**Verslag huishoudelijke elektrische installatie op laagspanning en zeer lage spanning****Algemeen:**

Referentie: 010-20260325-01	Datum controle: 25/03/2026
Keurder: 010

Eigenaar: Onbekend	EAN-code: 541448820055778709
Adres installatie: Ossemeer 12, 2440 - Geel	Nummer teller(s): 1SAG1100754155
	Distributienetbeheerder installatie: Fluvius
Datum uitvoering installatie:	<input checked="" type="checkbox"/> Vóór 01/10/1981 <input type="checkbox"/> Tussen 01/10/1981 en 01/06/2020 <input type="checkbox"/> Vanaf 01/06/2020
Type:	<input checked="" type="checkbox"/> Wooneenheid <input type="checkbox"/> Niet-huishoudelijk <input type="checkbox"/> PV <input type="checkbox"/> Batterij <input type="checkbox"/> Laadpaal

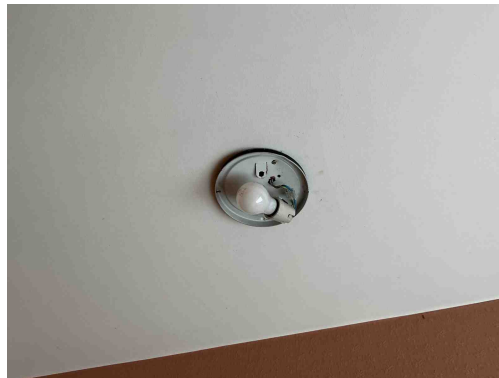
T21 - Het elektrisch materieel is niet geplaatst volgens de voorschriften van de fabrikant/ regels van goed vakmanschap . (Boek 1: 1.4.1.3)

Opmerking: Oa verlichting

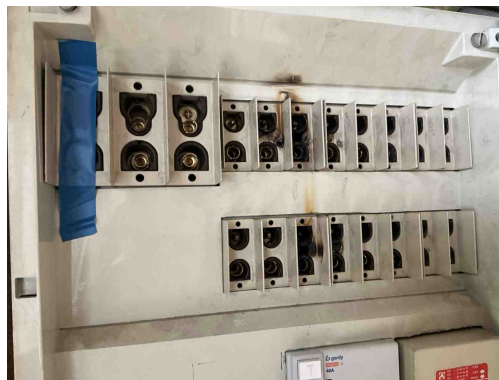
T21 - Het elektrisch materieel is niet geplaatst volgens de voorschriften van de fabrikant/ regels van goed vakmanschap . (Boek 1: 1.4.1.3)

Opmerking: Oa verlichting

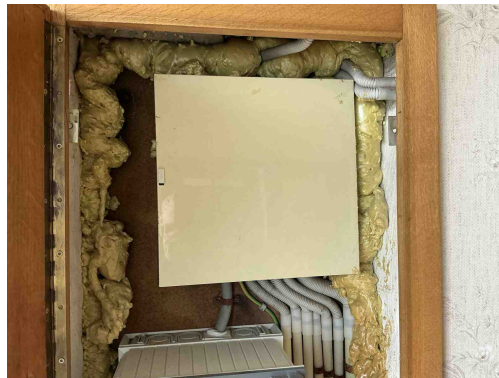
B30 - De houder van de beveiliging in een huishoudelijke ruimte is niet voorzien van aangepaste kalibreerelementen (Boek1: 5.3.5.5).

Opmerking: Oa bord 1 en 2

B17 - De voedingsspanning is niet op elk bord vermeld (Boek 1: 3.1.3.3).

Opmerking: Oa bord 1 en 2

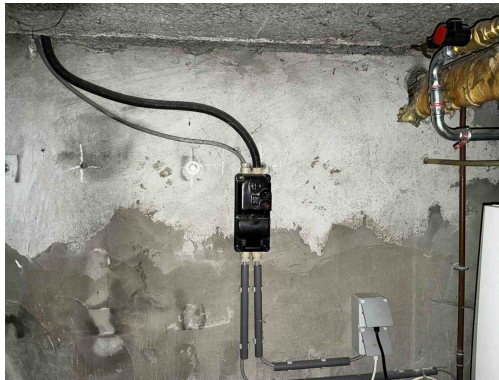
B17 - De voedingsspanning is niet op elk bord vermeld (Boek 1: 3.1.3.3).

Opmerking: Oa bord 1 en 2

B18 - Het volgnummer is niet op elk bord vermeld (Boek 1: 3.1.3.3).

Opmerking: Oa bord 1 en 2

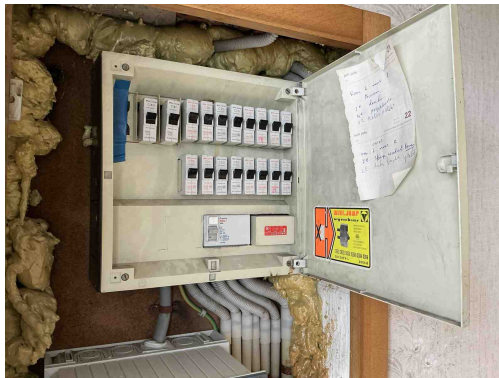
B17 - De voedingsspanning is niet op elk bord vermeld (Boek 1: 3.1.3.3).

Opmerking: Oa bord 1 en 2

B18 - Het volgnummer is niet op elk bord vermeld (Boek 1: 3.1.3.3).

Opmerking: Oa bord 1 en 2

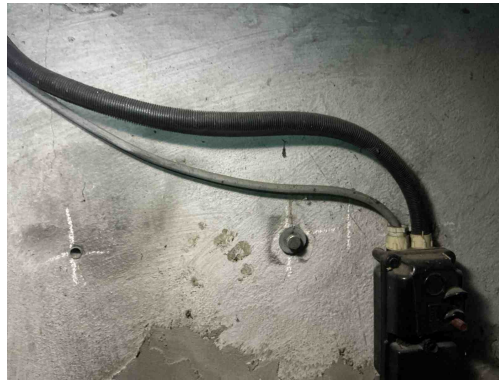
B17 - De voedingsspanning is niet op elk bord vermeld (Boek 1: 3.1.3.3).

Opmerking: Oa bord 1 en 2

B18 - Het volgnummer is niet op elk bord vermeld (Boek 1: 3.1.3.3).

Opmerking: Oa bord 1 en 2

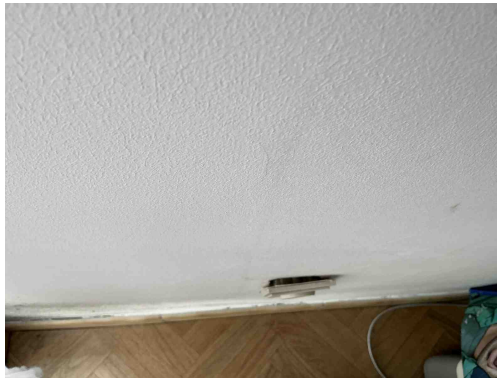
C38 - Het gebruikte kabeltype (snoerkabel) voldoet niet aan de specificaties die van toepassing zijn op voedingsleidingen voor vaste installatie (Boek 1: 1.4.2.1, 5.2.6.2).

Opmerking: Oa kelder

T13 - Opbouwcontactdozen en/of -schakelaars zonder achterplaatje mogen niet rechtstreeks op een brandbare ondergrond bevestigd worden (Boek 1: 4.3.3.5).

Opmerking: Oa kelder

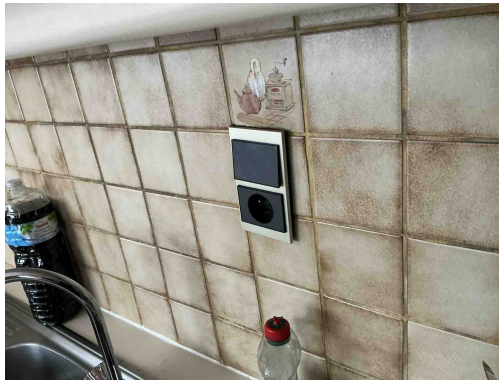
T10 - Bepaalde contactdozen en/of schakelaars zijn niet degelijk bevestigd (Boek 1: 1.4.1.3).

Opmerking: Oa keuken en living

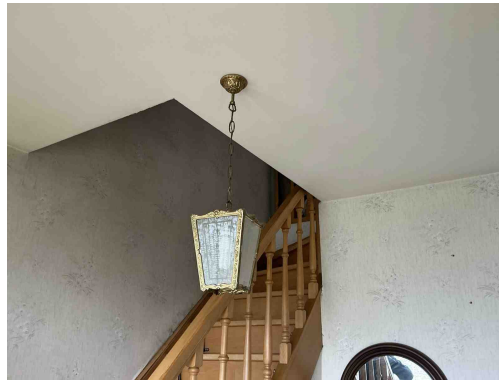
T02 - Gevaar voor rechtstreekse aanraking: genaakbare delen onder spanning (Boek 1: 4.2.2).
Opmerking: Oa bord 1

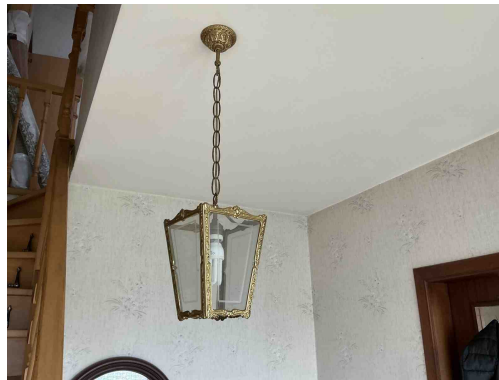
Klasse 0 armatuur
Opmerking: Oa gang

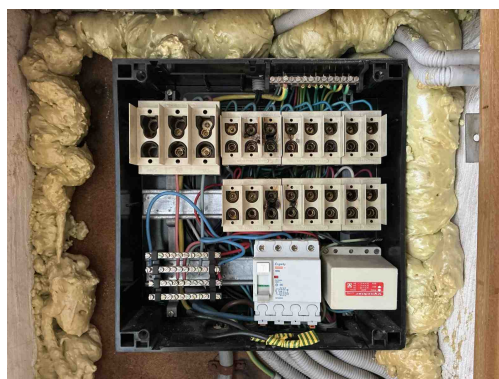
Klasse 0 armatuur
Opmerking: Oa gang
